# ZMĚNOVÝ LIST STAVBY č. 6

Název stavby (identifikace): **VD Koryčany – rekonstrukce VD**

Objednatel: **Povodí Moravy, s.p.**

#### **SO 5 – Vývar**

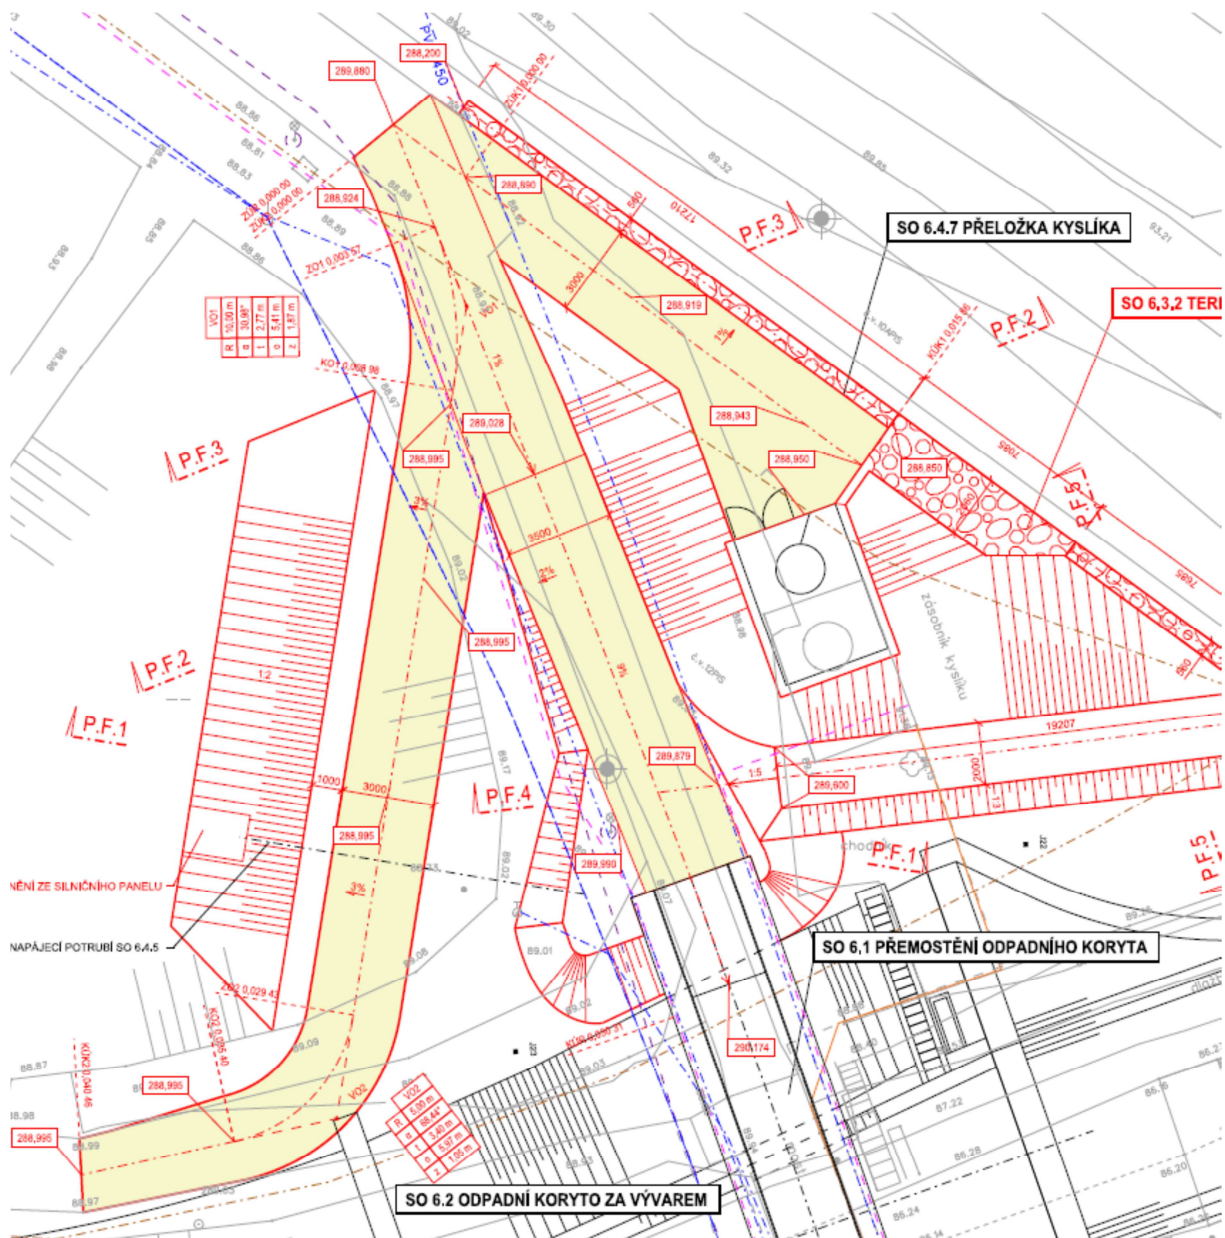
V rámci provádění dodatečné injektáže při zakládání vývaru, nebylo možno dotěsnit čelní spáru vývaru při navázání na skluz. Z důvodu větší bezpečnosti bude doplněno zábradlí na pravé straně vývaru a odpadního koryta.
